改善箇所説明図

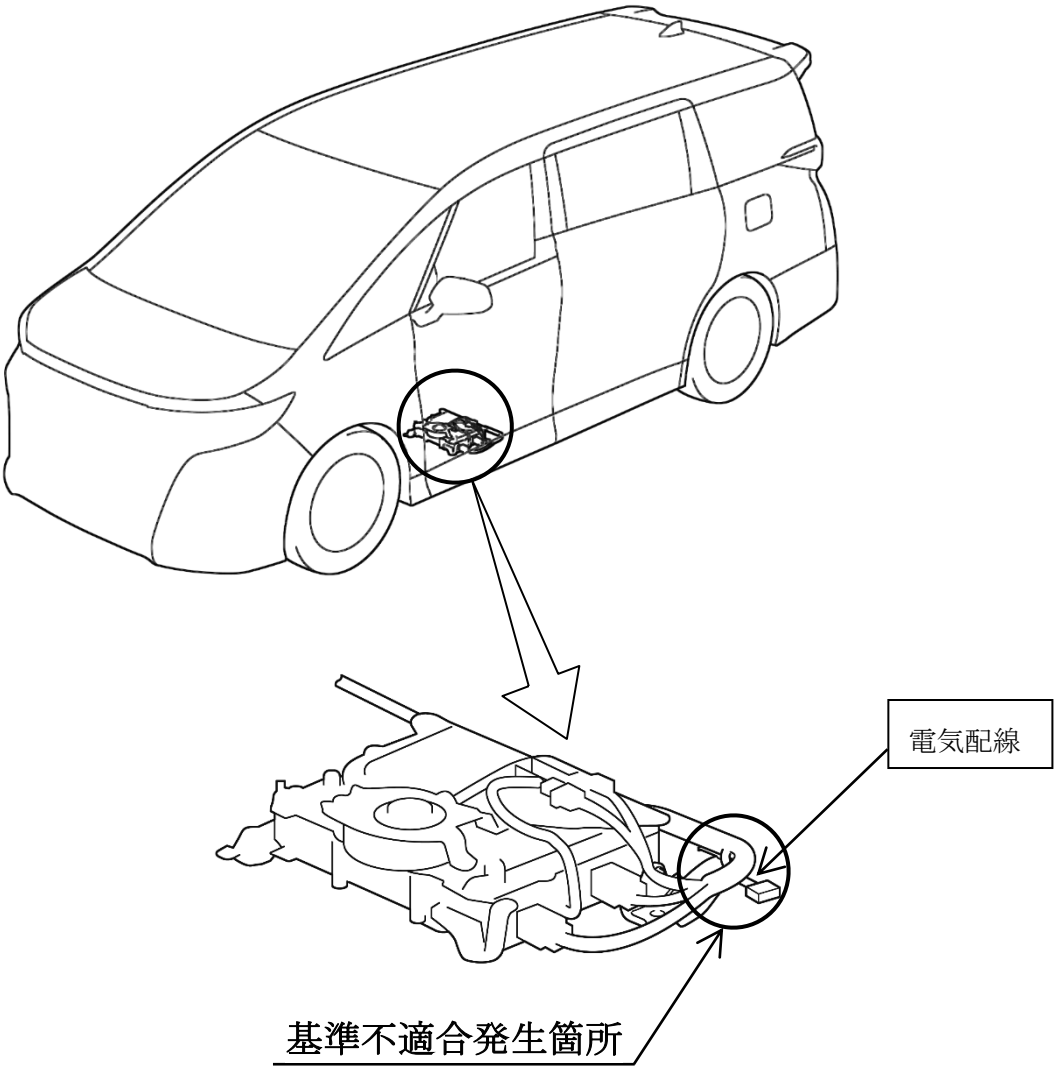
助手席下の電気配線において、配索作業の指示が不十分なため、周辺部品と接触しているものがある。そのため、走行時の振動等で当該配線が損傷して警告灯が点灯し、最悪の場合、前照灯の不灯やシートベルト警告灯の作動不良となるおそれがある。

全車両、当該電気配線を点検し、正しく配索されていない場合は配索を変更するとともに保護材を追加する。また、電気配線の損傷状態に応じて補修又は電気配線を交換する。
